嘉磐惠文

申請日期	年 月 日	戶別	3 樓 K 戶
------	-------	----	---------

客戶工程變更單

K戶 地坪材質範圍示意平面圖

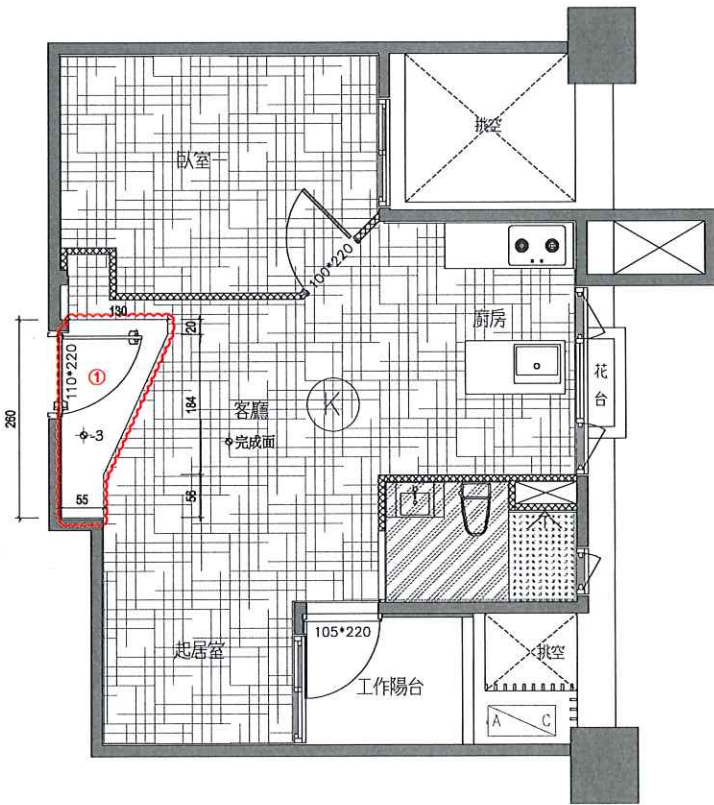
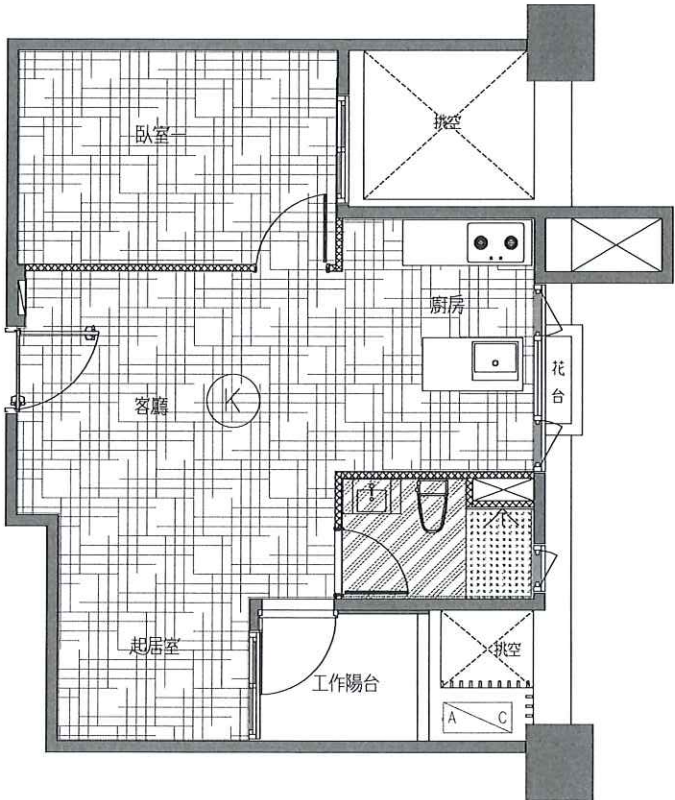
- 1.玄關木地板追減
- a.玄關追加降噪工程，打底完成面完成面-3cm -2cm 鍾宜君
- b.收邊條點交不安裝(420cm)

經與廠商確認高程最多-2cm，需通知客戶變更 鍾宜君

K戶 電燈開關及迴路示意圖(套上層樑)

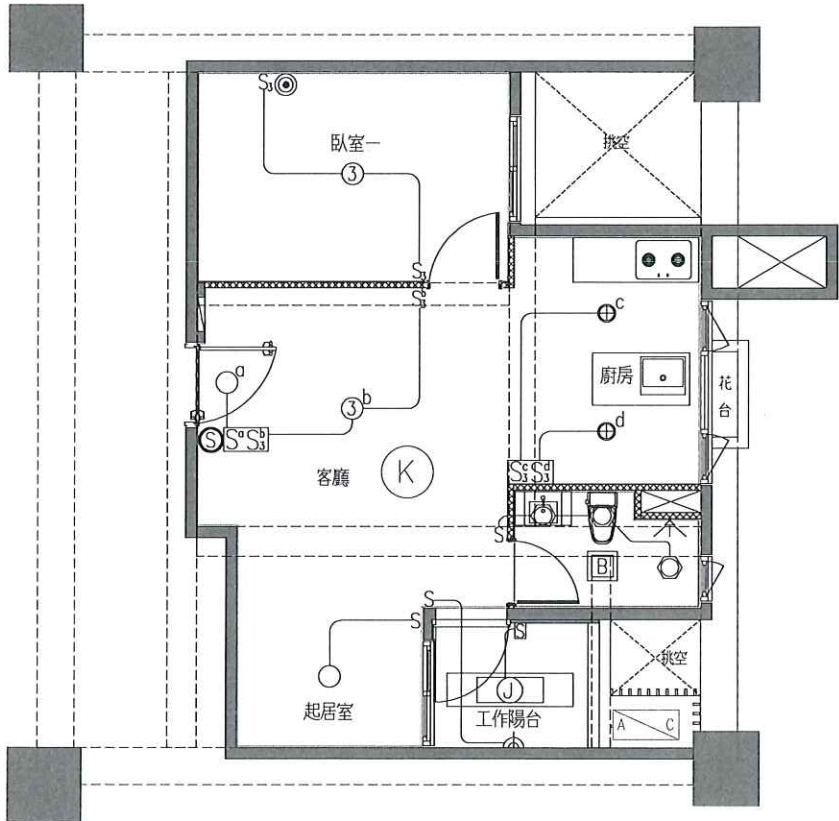
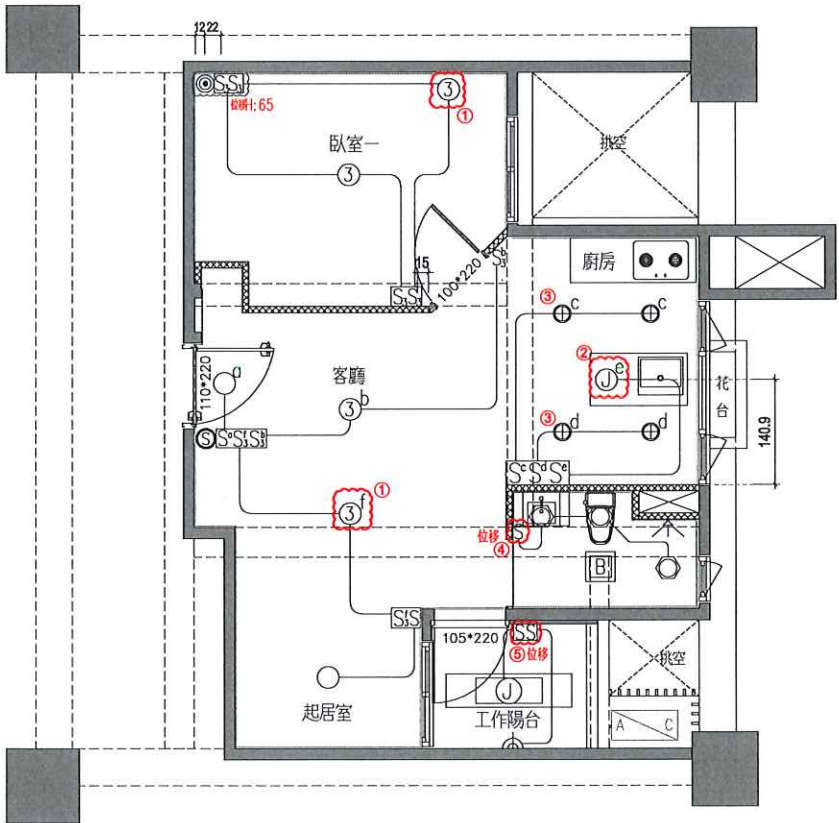
- 追加雙切開關迴路x2處
- 追加單切開關迴路x1處
 - 預留延伸至天花板不出線
- 追加廚房燈具x2處
- 廁所燈具開關位移
 - 開關改橫向，與插座相疊
開關上，插座下
- 工作陽台燈具開關位移

※安裝位置、高度詳附圖所示

K戶 冷氣套管及排水位置示意圖(套上層樑)

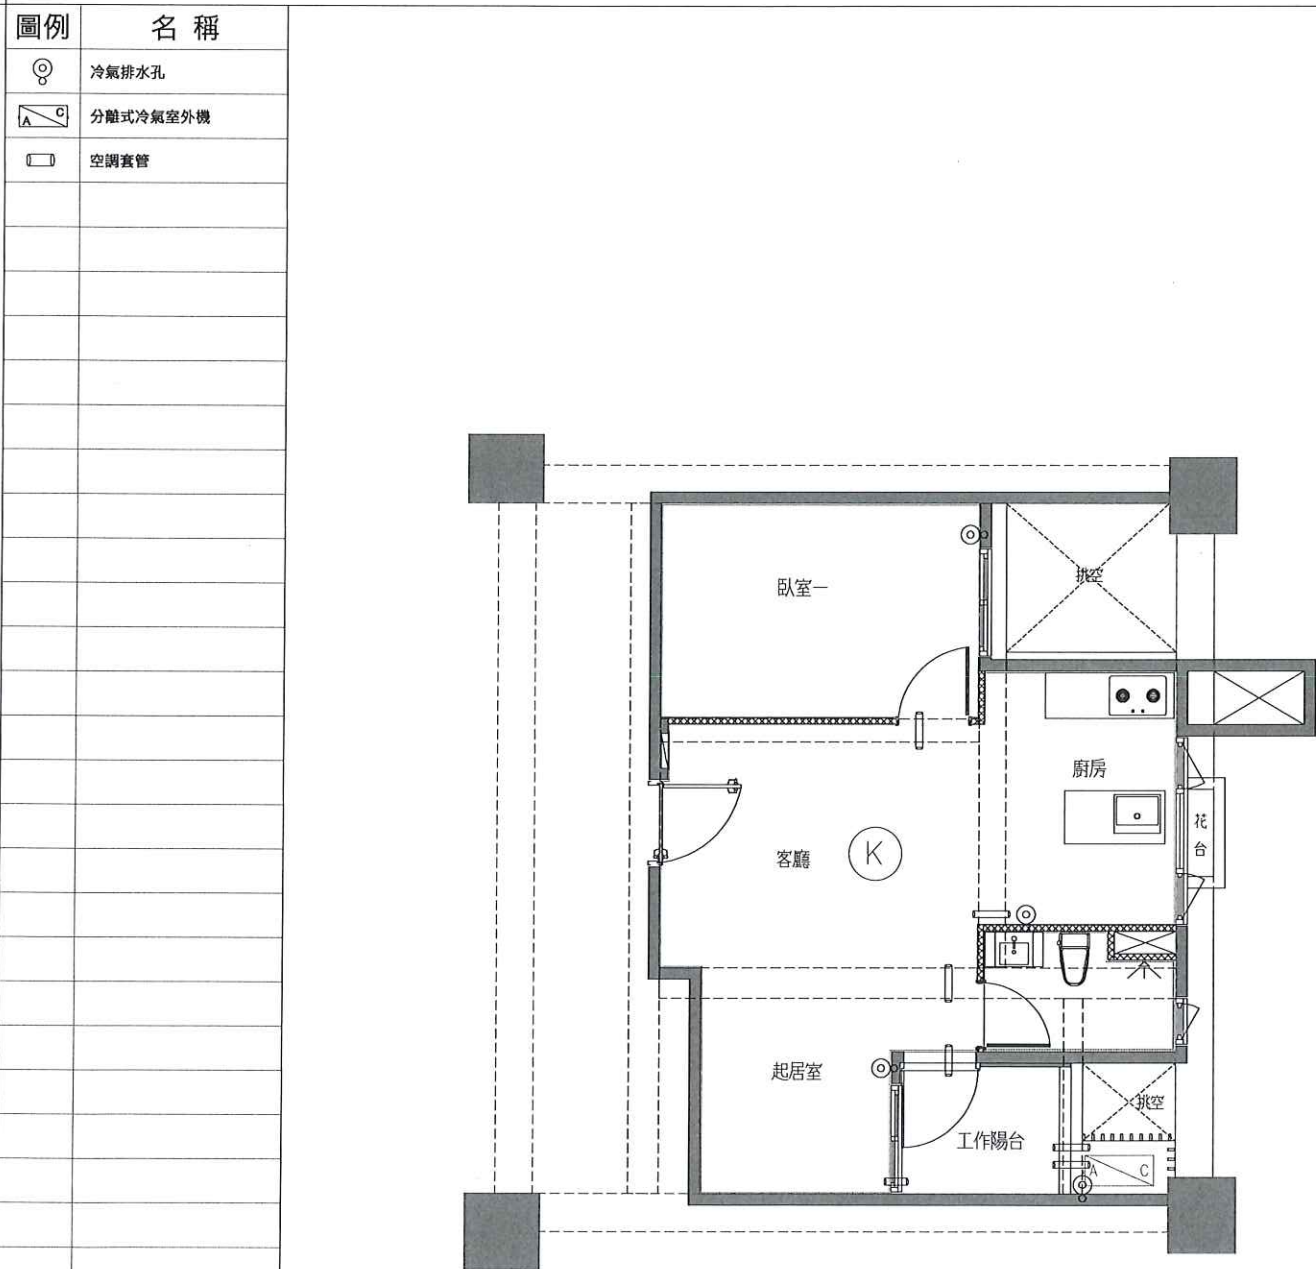
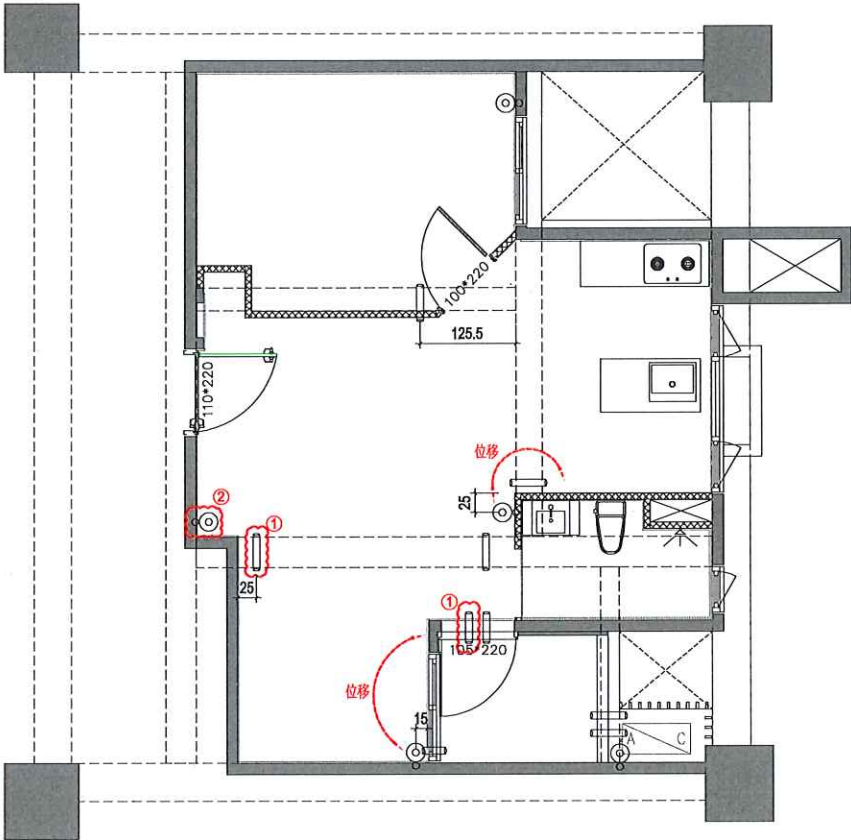
- 1.追加穿樑套管x2
- 2.追加冷氣排水孔x1

※安裝位置、高度詳附圖所示
